5. Санитарно-гигиенические помещения  
МБУДО «Арт-Центр» г. Находка, 692930, Приморский край, г. Находка, ул. Спортивная, 17

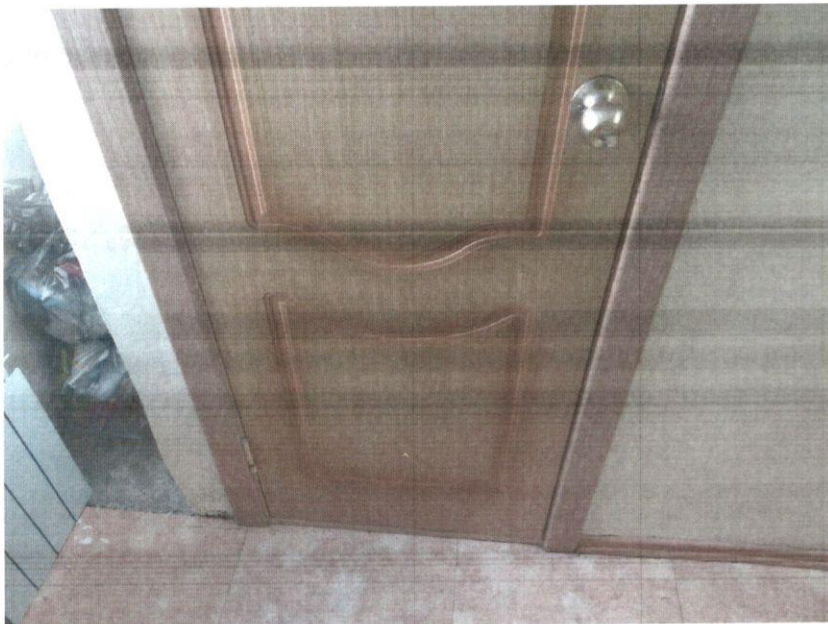
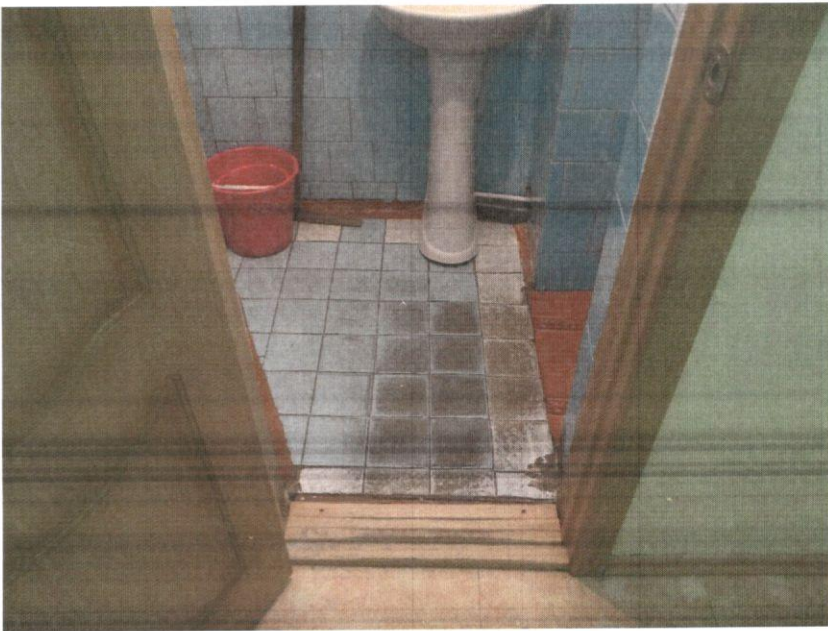
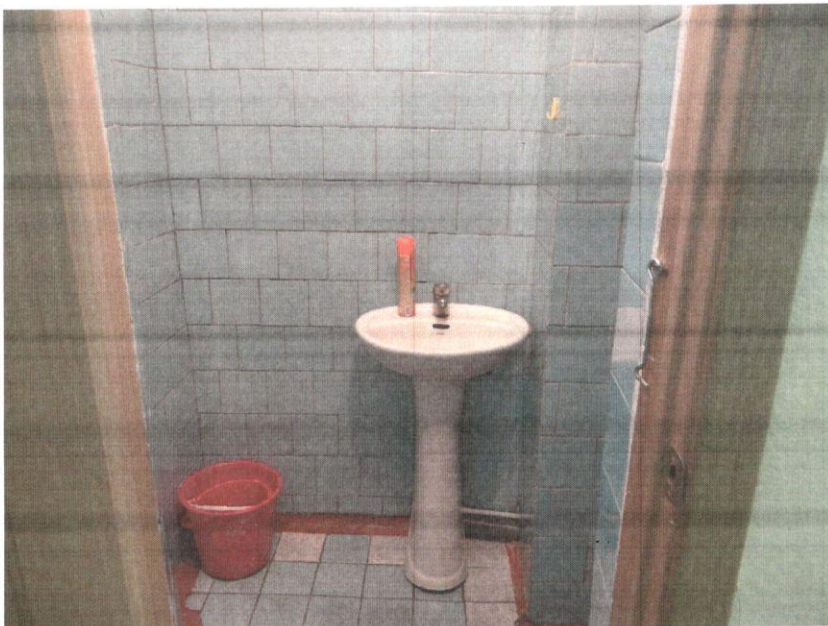
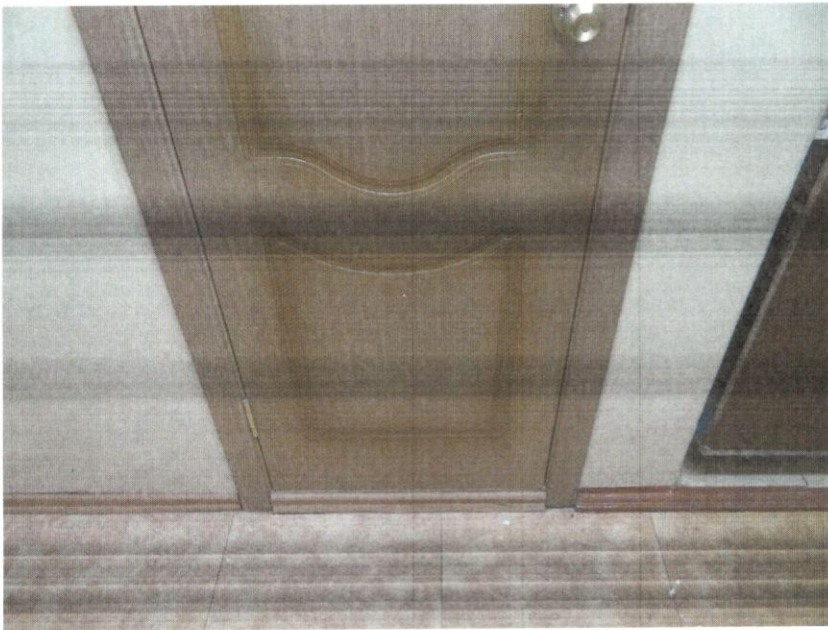
5.1	Туалетные комнаты	есть		5.1-5.6	<p>Ручки дверей в туалетные комнаты не являются доступными для инвалидов,</p> <p>выключатели света в туалетные комнаты расположены на высоте более 0,8 м (1,7 м),</p> <p>ширина дверных проемов в туалетные комнаты в свету менее 0,9 м (0,6 м),</p> <p>высота порогов на входах в туалетные комнаты более 0,014 м (0,05 м),</p> <p>размеры туалетных комнат менее нормативных значений,</p> <p>туалетные комнаты не оборудованы поручнями, крючками</p>	<p>С,О</p> <p>К</p> <p>К,О</p> <p>К</p> <p>К,О</p> <p>К,О, С</p>	<p>Обустроить на дверях туалетные комнаты, предполагающиеся для доступа инвалидов, контрастные эргономичные дверные ручки (нажимного действия или П-образной формы).</p> <p>Предусмотреть в плане капитального ремонта обустройство доступной туалетной комнаты:</p> <ul style="list-style-type: none"> <li>- выключатели света на высоте 0,4-0,8 м,</li> <li>- ширина дверных проемов в свету не менее 0,9 м,</li> <li>- отсутствие порогов,</li> <li>- рядом с унитазом пространство для размещения кресла-коляски шириной не менее 0,75 м,</li> <li>- эргономичные поручни с двух сторон от унитаза.</li> </ul> <p>Обустроить в туалетных комнатах,</p>	Текущий и капитальный ремонт

для одежды, костылей и других принадлежностей,			предполагающих для доступа инвалидов, опорные поручни, крючки для одежды, костылей и других принадлежностей.	
				в туалетных комнатах отсутствуют кнопки вызова помощника,	К,О, С,Г, У		Обустроить в туалетных комнатах, предполагающих для доступа инвалидов, кнопки вызова помощника, обозначив их специальными пиктограммами.	
				рядом с раковинами в туалетных комнатах отсутствуют опорные поручни,	К,О		Обустроить в туалетных комнатах, предполагающих для доступа инвалидов, опорные поручни рядом с раковинами на высоте краев раковин или чуть выше.	
				в туалетных комнатах отсутствуют сушилки для рук, автоматические дозаторы мыла.	К,О, С		Обустроить в туалетных комнатах, предполагающих для доступа инвалидов, сушилки для рук и автоматические дозаторы мыла на высоте не более 1,1 м по нижнему краю.

**Комментарий к заключению:** Санитарно-гигиенические помещения доступны частично для Г,У, не доступны для К,О,С.

Для адаптации зоны необходимо обустроить на дверях туалетные комнаты, предполагающиеся для доступа инвалидов, контрастные эргономичные дверные ручки (нажимного действия или П-образной формы). Предусмотреть в плане капитального ремонта обустройство доступной туалетной комнаты:

- выключатели света на высоте 0,4-0,8 м,
- ширина дверных проемов в свету не менее 0,9 м,
- отсутствие порогов,
- рядом с унитазом пространство для размещения кресла-коляски шириной не менее 0,75 м,
- эргономичные поручни с двух сторон от унитаза.

Обустроить в туалетных комнатах, предполагающихся для доступа инвалидов, опорные поручни, крючки для одежды, костылей и других принадлежностей. Обустроить в туалетных комнатах, предполагающихся для доступа инвалидов, кнопки вызова помощника, обозначив их специальными пиктограммами. Обустроить в туалетных комнатах, предполагающихся для доступа инвалидов, опорные поручни рядом с раковинами на высоте краев раковин или чуть выше. Обустроить в туалетных комнатах, предполагающихся для доступа инвалидов, сушилки для рук и автоматические дозаторы мыла на высоте не более 1,1 м по нижнему краю.
